Ministero della cultura

DIREZIONE GENERALE ARCHEOLOGIA BELLE ARTI E
PAESAGGIO
Servizio V

Oggetto: **ID_VIP: 7578]** Procedura di Verifica di assoggettabilità a VIA, ai sensi dell'art.19 del D. lgs. 152/2006, relativa al Progetto di installazione di un sistema di regolazione di energia elettrica (compensatore sincrono), nella Centrale termoelettrica "Alessandro Volta" sita nel Comune di Montalto di Castro (VT).
Istanza di VIA PNIEC-PNRR.
Proponente: Enel Produzione S.p.A.
Osservazioni ai sensi dell'art.19 del D.Lgs.n.152/2006

Figura 2.1 - Disposizione apparecchiature esterne

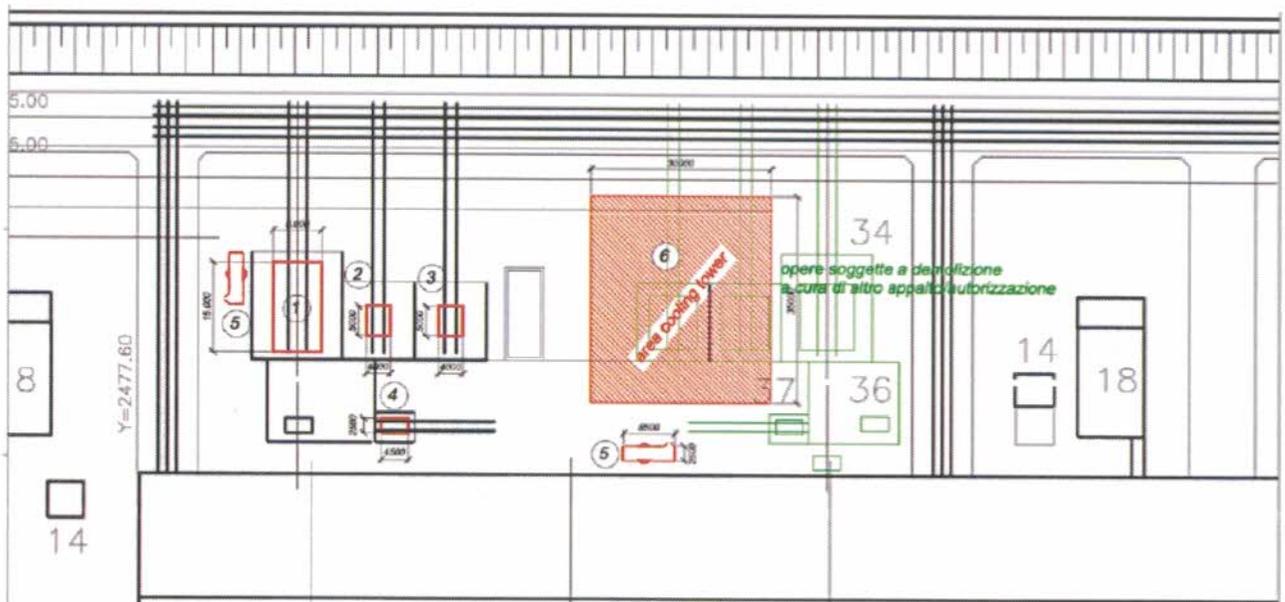
- L'impianto del nuovo compensatore prevede oltre al riutilizzo di un generatore sincrono prevede anche la realizzazione di una parte di impianto esterno con la demolizione di alcune opere e la sostituzione di altre come illustrato nella Figura 2.1 seguente. Tali opere saranno le uniche visibili dell'intervento.

1. Dovrà essere garantita l’assistenza archeologica in corso d’opera;
2. La documentazione di progetto utile a consentire la valutazione dell’inserimento paesaggistico, progetti (piante, prospetti e sezioni) e fotorendering dei nuovi elementi inseriti all’esterno della macchina, dovranno essere predisposti ad integrazione di quanto già elaborato e presentati alla Soprintendenza competente ai fini del rilascio del parere ex art.146 del D.lgs.42/2004
3. Ulteriori informazioni dovranno essere fornite anche in relazione alla gestione dell’area di cantiere.
